BIJLAGE 10 – vervallen vrachtbewegingen / minimale verkeersbelasting:

Locatie Kemp 2 Bagger depot aan de Kwakel 22 & 24 - Kortenhoef:

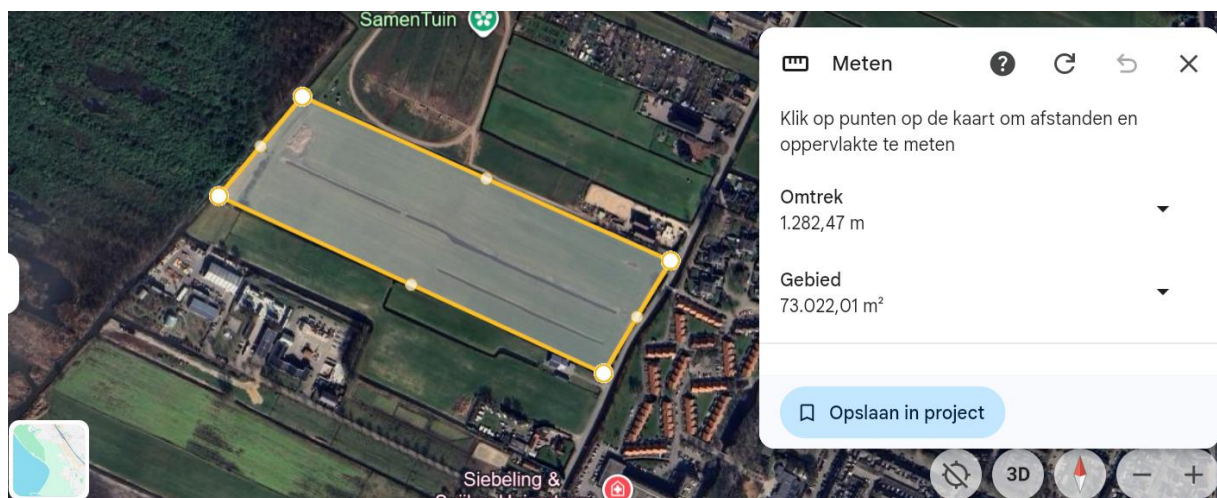
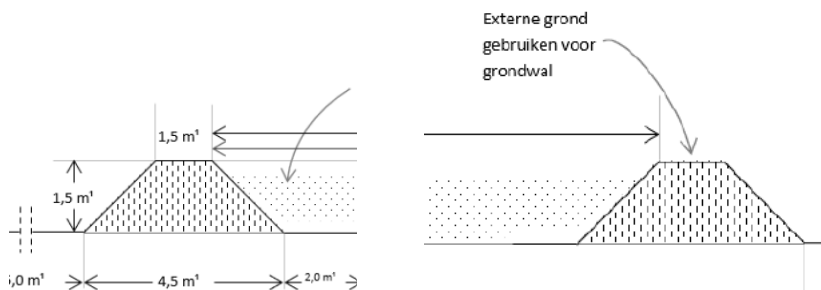
Volgens de **Bopa motivering in Bijlage 10** wordt voor de grondwallen en demping sloten separaat grond aangevoerd (hoofdstuk 1 pagina 3). Normaliter wordt de grond van het terrein zelf gebruikt – echter is dit niet zo aangeduid, waarom is onduidelijk. Vervolgens wordt vermeld dat **vrijwel alle vrachtwagenbewegingen vervallen** – hoofdstuk 3-4.

Echter is dit **niet** correct volgens een simpele berekening wordt geconcludeerd dat minimaal **585 vrachtwagens** noodzakelijk zijn om de “tijdelijke” aardewallen aan te brengen.

Deze 585 vrachtwagens dienen allemaal over de smalle eenrichtingsverkeer (fietsvriendelijke) 30 km/u zone De Kwakel worden aangevoerd! In het rapport wordt niets geschreven over logistiek, milieu (Natura 2000), Flora&Fauna, verkeersveiligheid, overlast, beschadigingen dijk, vele fietsverkeer etc.

De vergelijking wordt alleen maar gemaakt voor het vervoer van baggerslip 20.000 vrachtbewegingen tov persleidingen gebruikt. Niets wordt vermeld over de aanleg van de dijken noodzakelijk voor het baggerdepot.

Berekening hoeveel zand:

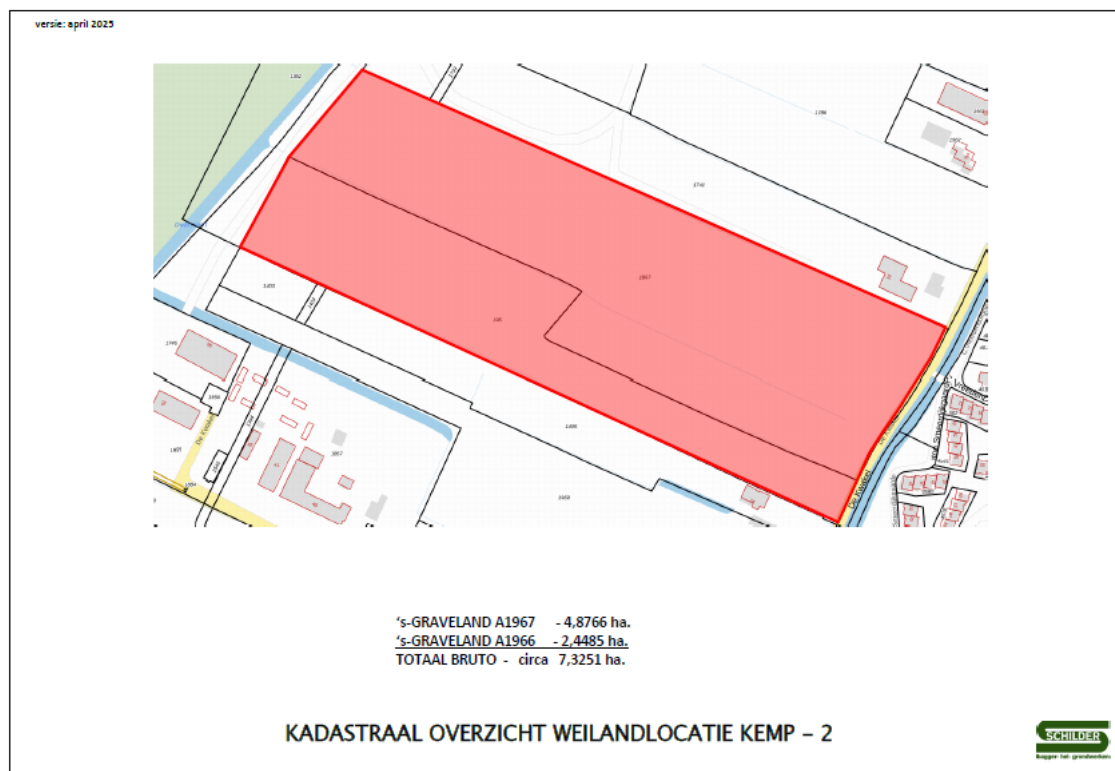
Volgens het plan wordt op Kemp 2 circa 1.300 m1 (1.3 km!) aan aardewal/dijken aangebracht volgens onderstaande profiel.

Oppervlakte profiel is 4,5 m2 x totale lengte aardewal 1.300 m1 = **5.850 m3 zand**

Gemiddelde zware zand vrachtwagen (let op afmetingen en gewicht ivm smalle Dijk De Kwakel!)
= 10m³ per vrachtwagen ivm gewicht/afmetingen.

Dus we spreken als snel over **585 vrachtwagens** in zeer kort tijdbestek over kwetsbare De Kwakel.
